Ihre Zeichen 61/2/BP48-3.Änd.  
Ihre Nachricht 20.06.2016  
Unsere Zeichen DRW-S-LK/0288/Ke/108.186/Bx  
Name Herr Keranovic  
Telefon 0231 438-5775  
Telefax 0231 438-5789  
E-Mail Stellungnahmen@Westnetz.de

### 3. Änderung des Bebauungsplanes Nr. 48 „Ostringhausen“; Frühzeitige Beteiligung der Behörden / Träger öffentlicher Belange

#### 110-kV-Hochspannungsfreileitung Anschluss Wermelskirchen, Bl. 0288 (Maste 11 bis 12)

Anlage  
Lageplan, Maßstab 1 : 2000  
Lageplan, Maßstab 1 : 1000  
Gehölzliste

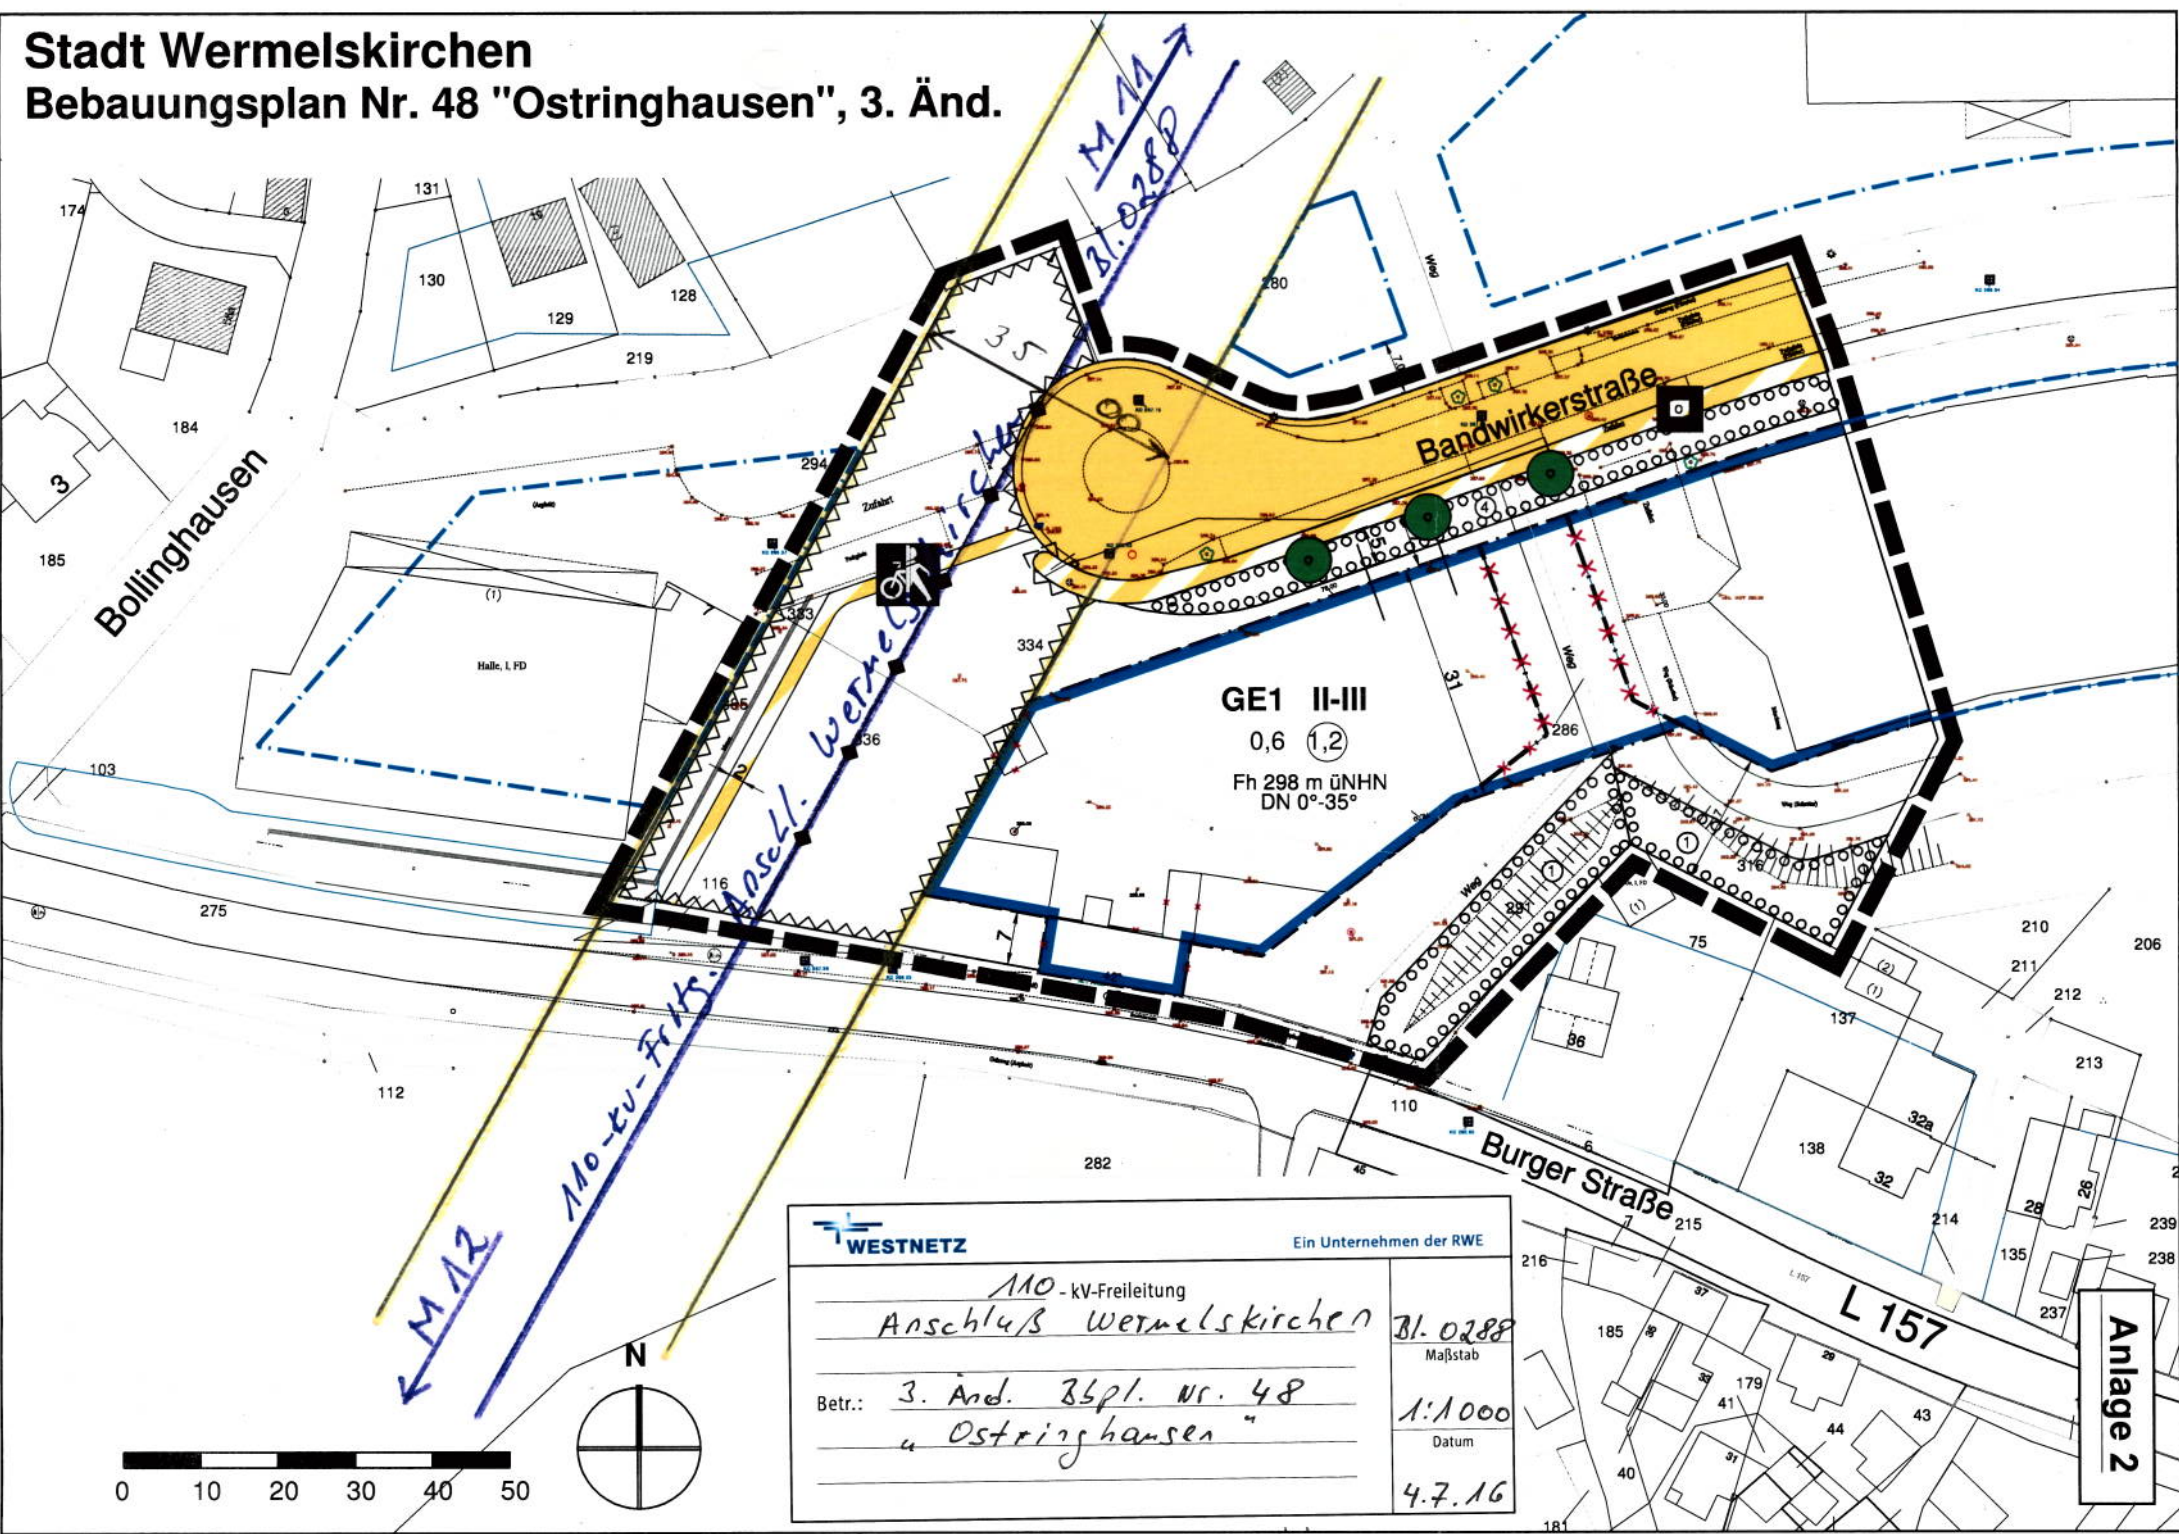
der Geltungsbereich des o. g. Bauleitplanes liegt teilweise im 2 x 17,50 m = 35,00 m breiten Schutzstreifen der im Betreff genannten Hochspannungsfreileitung.

Den Leitungsverlauf mit Leitungsmittellinie, Maststandorten und Schutzstreifengrenzen haben wir in den zeichnerischen Teil des Bebauungsplanes im Maßstab 1 : 1000 vom 04.07.2016 (Westnetz-Eintragung) dargestellt. Sie können diesen aber auch unserem beigefügten Lageplan im Maßstab 1 : 2000 entnehmen. Wir weisen in diesem Zusammenhang darauf hin, dass sich die tatsächliche Lage der Leitung ausschließlich aus der Örtlichkeit ergibt.

- Die Hochspannungsfreileitung wird mit Leitungsmittellinie, Maststandorten und Schutzstreifengrenzen nachrichtlich im zeichnerischen Teil des Bebauungsplanes dargestellt.
- Der Schutzstreifen der Leitung wird von jeglicher Bebauung freigehalten.
- Der Rad- und Fußweg sowie weitere Verkehrsflächen erhalten im Schutzstreifen der Freileitung eine Höhe von maximal 286,30 m über NHN.
- Im Schutzstreifen der Leitung dürfen nur solche Anpflanzungen vorgenommen werden, die eine Endwuchshöhe von maximal 3 m erreichen. Als Anlage ist beispielhaft eine Gehölzliste mit entsprechenden Endwuchshöhen beigefügt.
